监 理 通 知 单

工程名称: 泰州尚豪光电有限公司俞垛 30MW 渔光互补项目

编号: JL-A07-003

事由: 关于安全管理事宜

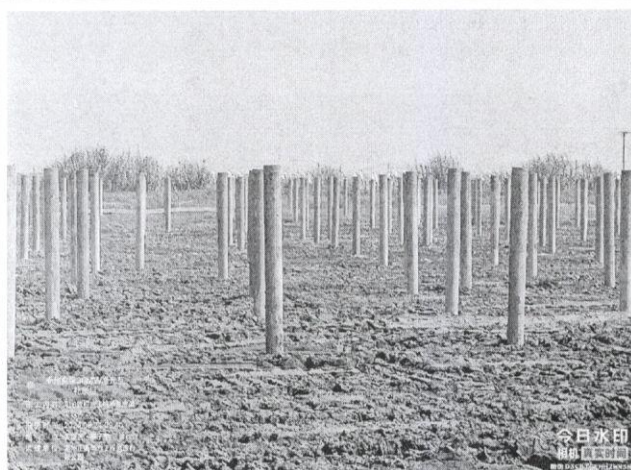
- 1、光伏区打桩施工桩身不垂直, 不符合设计要求, 立即整改;
- 2、个别管桩环裂, 需要立即更换;
- 3、其它未尽事宜请自查自纠。

对以上问题施工单位, 加强现场管理, 请于 2 日内整改完成回复本项目监理部, 否则将进行考核。
